# CAS PAR CAS : CREATION D'UNE CENTRALE HYDROELECTRIQUE

COMPLEMENTS EN REPONSE AUX REMARQUES  
DE LA DREAL EN DATE DU 05/12/2023

DEPARTEMENT DU DOUBS (25)  
COMMUNE D'ARC-ET-SENANS

*Photo 2 : Zone d'arbres à abattre – Rive droite du barrage (Source : BEJC – 08/10/2021)*

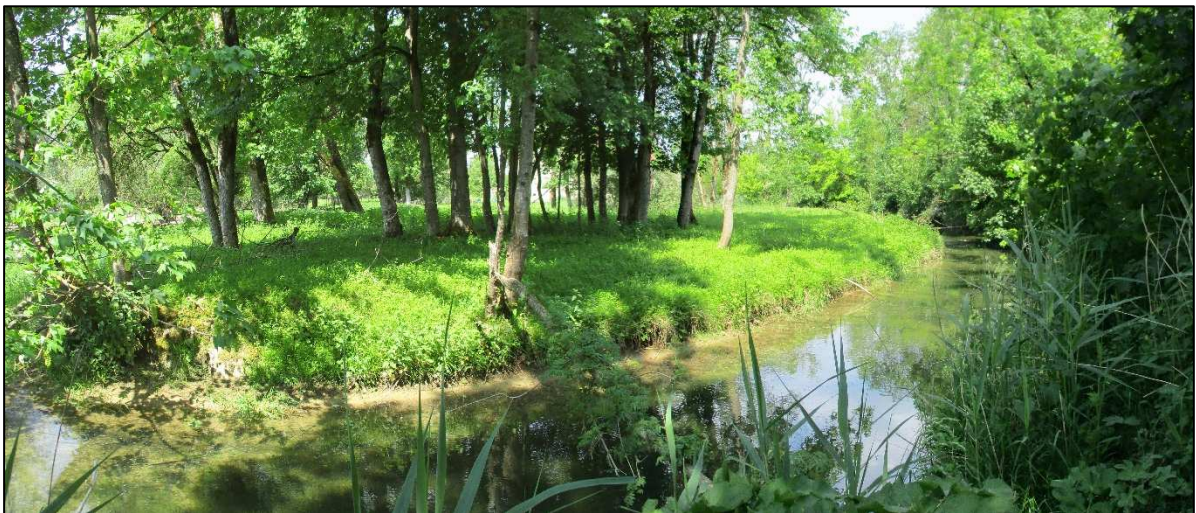
*« Des arbres doivent être abattus mais ne sont pas localisés. Une recherche a-t-elle été menée pour identifier les arbres pouvant constituer des gîtes à chauve-souris ? ».*

La photographie aérienne suivante illustre les zones des arbres à abattre pour les besoins du projet.

Le nombre d'arbres à couper sera faible. Les premières observations montrent que ces arbres ne sont pas des habitats pour les chiroptères. Cette analyse sera complétée par l'intervention d'un chiroptologue qui réalisera une prospection avant le début des travaux.

En cas de présence avérée de cavités occupées sur les arbres devant être abattus, des mesures devront être prises. Elles seront détaillées lors de la réalisation de cette étude.
